Montážní pokyny k napínací jednotce 534 0412 10

Modely: Galaxy, Mondeo IV, S-Max

Motor: 1.8 TDCi

Obj. č . 534 0412 10

Obrázek 1: Verze 1

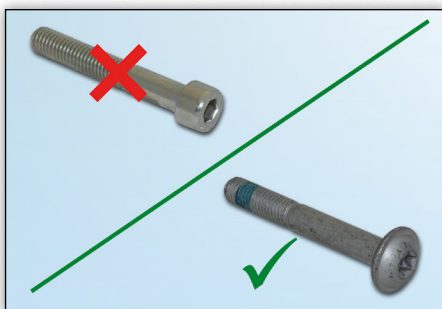
V uvedených vozidlech jsou z výroby montovány dvě různé verze napínací jednotky pro pohon agregátů.

Verze 1 (**obrázek 1**) může být použita jen ve spojení s tlumičem vibrací klikové hřídele.

Verze 2 (**obrázek 2**) může být použita jak ve spojení s tlumičem vibrací klikové hřídele, tak také u vozidel s pevnou řemenicí klikové hřídele.

Schaeffler Automotive Aftermarket proto nabízí výhradně napínací jednotku ve verzi 2.

Při montáži společností Schaeffler Automotive Aftermarket nabízené napínací jednotky 534 0412 10 je bezpodmínečně nutné dbát na to, že demontované šrouby staré napínací jednotky je nutné zaměnit za nové šrouby (**obrázek 3**).

Je bezpodmínečně nutné použít šrouby přiložené k napínací jednotce!
